# Construction d'une école et d'un centre de loisirs, Grand-Saconnex

## Résultats

### Extrait du rapport du jury

**3e prix : Claude Morel, Marie-Christine et Pierre Koessler**

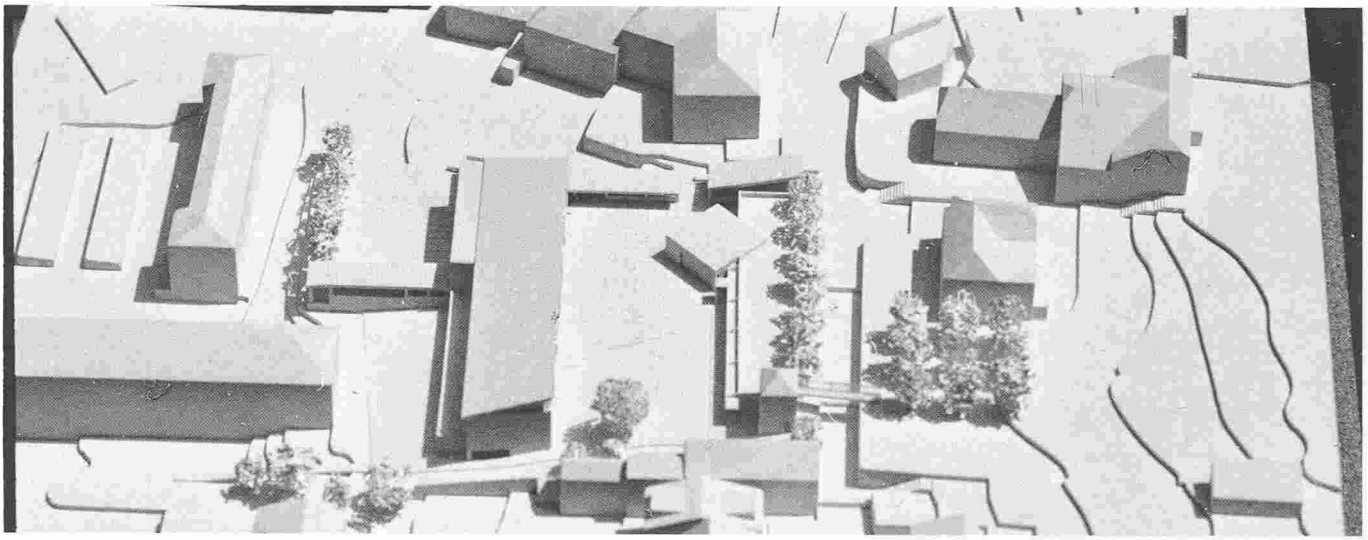
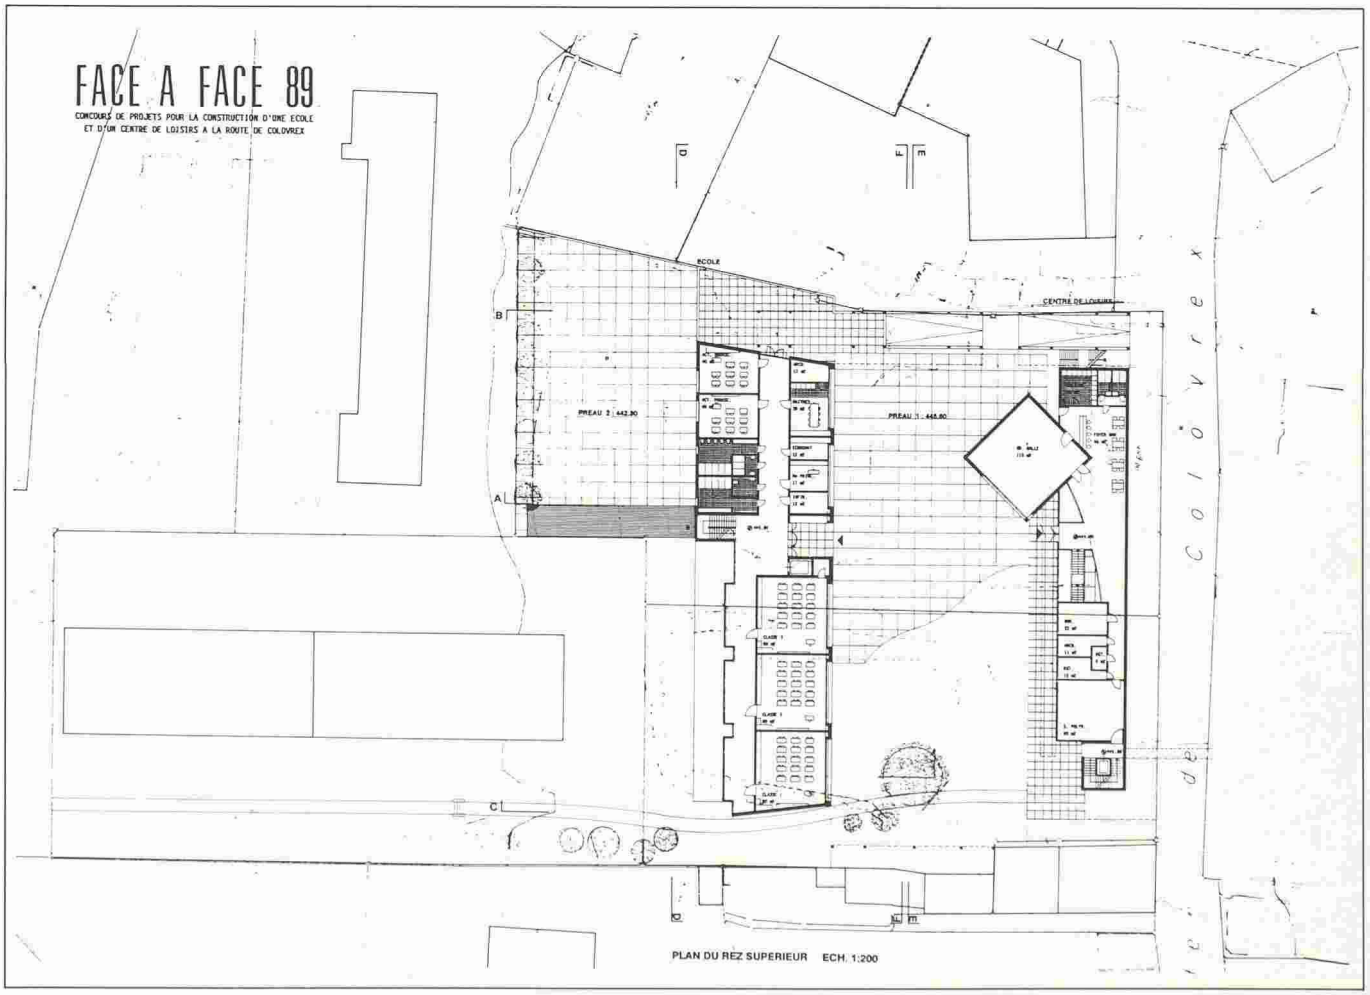
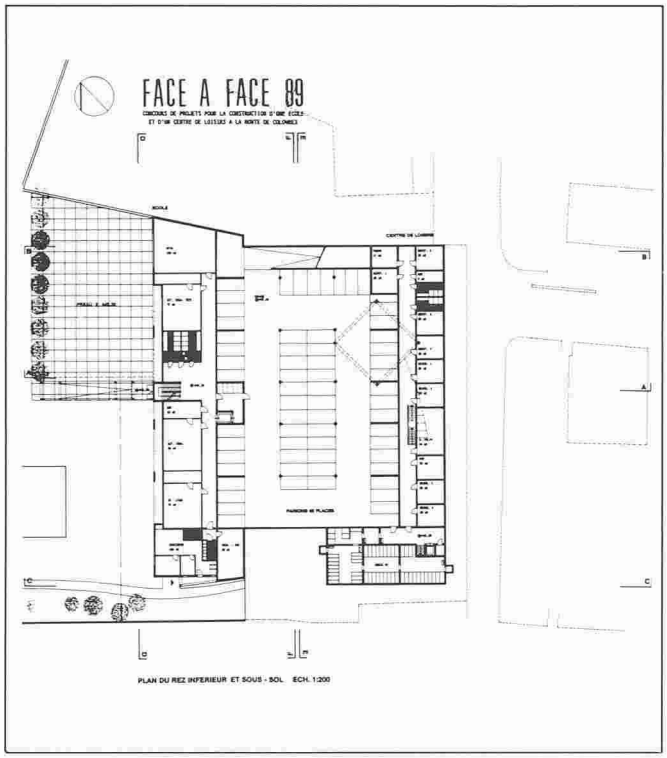
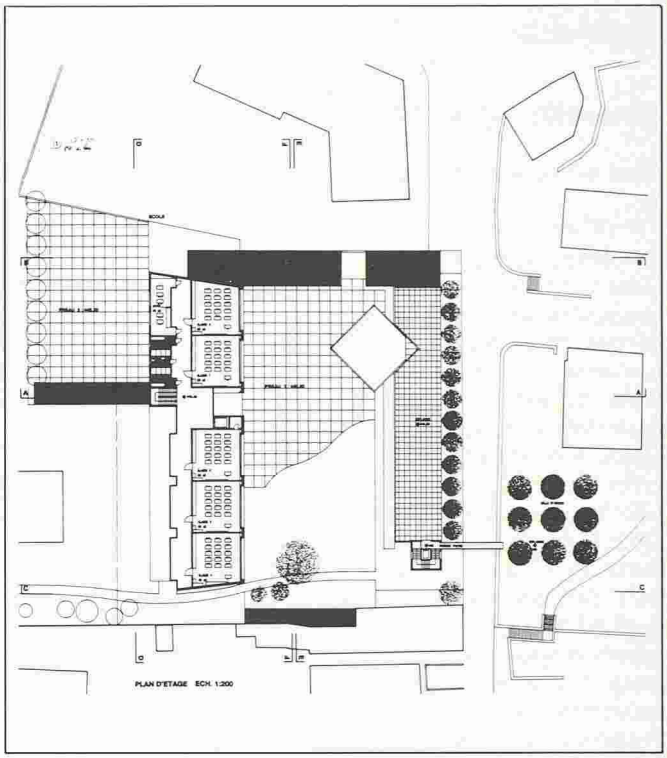
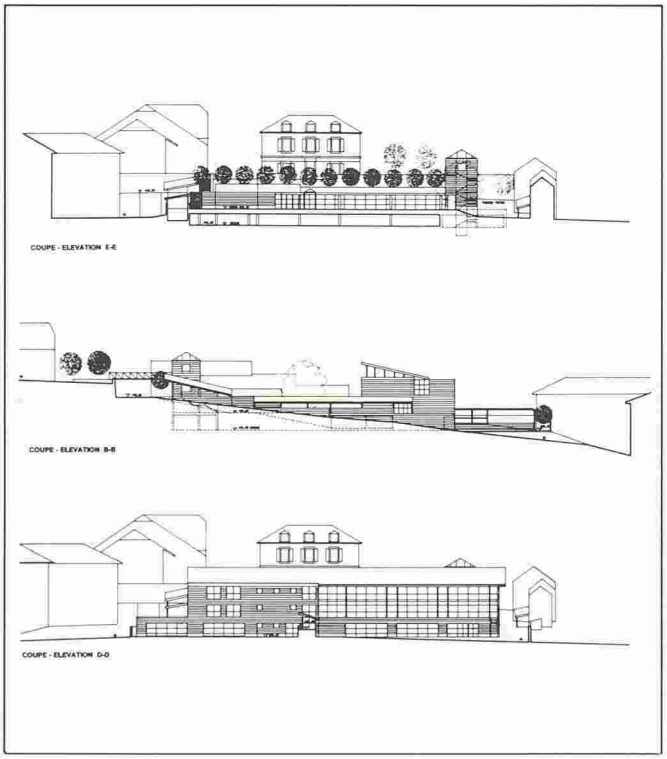
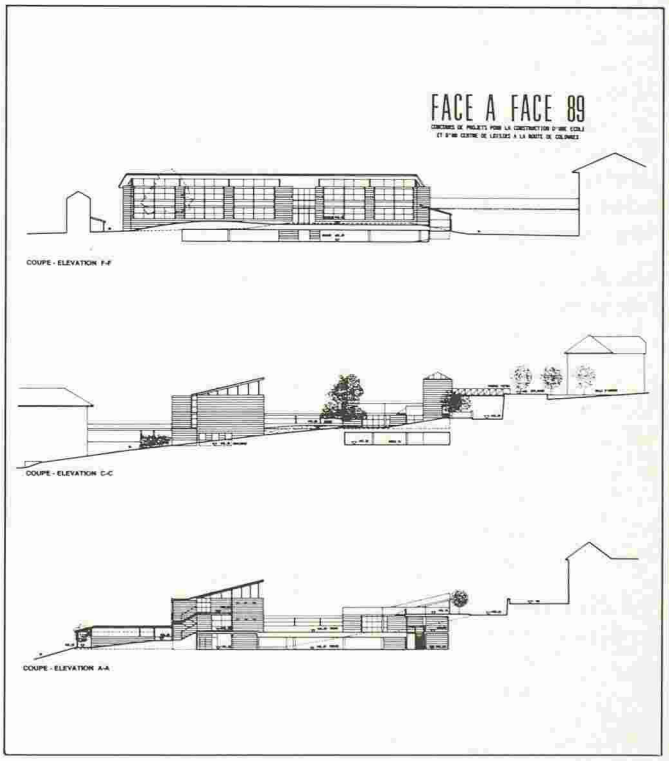
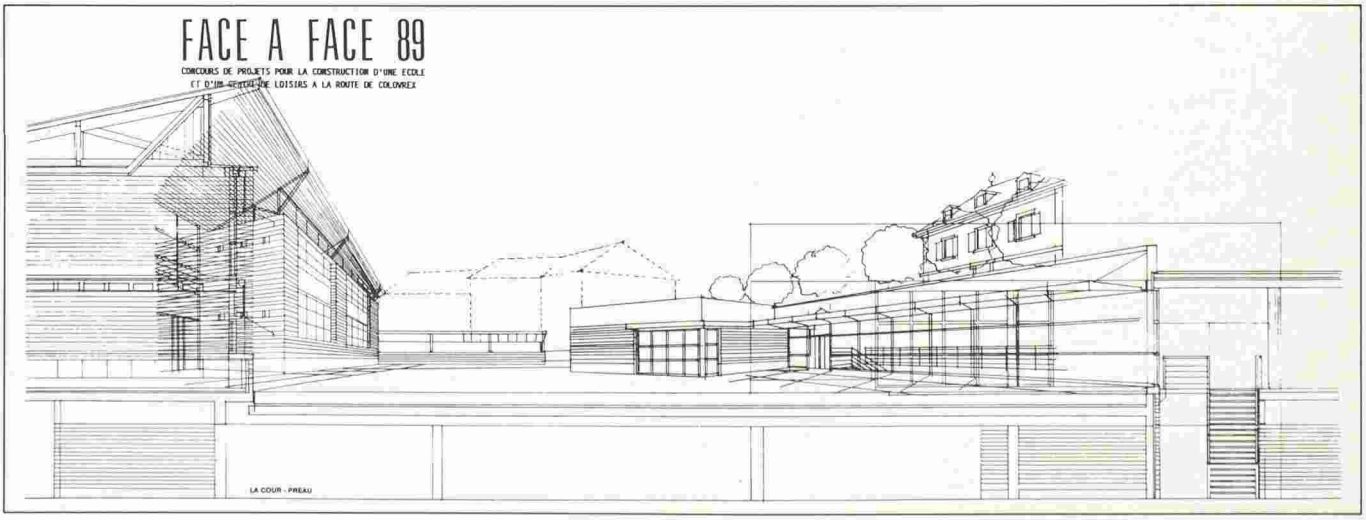
Le parti s'exprime clairement et le «face-à-face» de l'école et du centre de loisirs est traité sans ambiguïté au niveau du plan. L'échelle des bâtiments par rapport à l'environnement est bonne et la relation avec la mairie nettement exprimée dans son extrême simplicité. L'utilisation du terrain en rapport avec les différentes fonctions est un peu confuse, en particulier entre le prolongement extérieur du centre de loisirs et le préau de l'école. Les circulations sont en place, en particulier les parcours piétons mettant en évidence le souci d'«ancrer» le projet dans le tissu existant.

L'organisation des masses est habile mais ne permet pas de dissiper la gêne qu'il y a à vouloir faire dialoguer deux fonctions complémentaires peut-être, mais par trop différentes. L'expression architecturale est bien maîtrisée et fait preuve d'invention, un peu formaliste, mais toujours stimulante pour de tels établissements.

Le fonctionnement de l'école est juste, à l'exception du doublement des préaux, celui du centre de loisirs plus contestable, en particulier dans sa relation avec ses prolongements extérieurs.

Le cube moyen exprime la réalité d'un projet cohérent ; les difficultés de réalisation sont faibles. Quant à l'exploitation du complexe, le «face-à-face» a toute chance d'être une gêne réciproque pour chaque fonction, minimisant quelque peu les qualités de cette proposition.
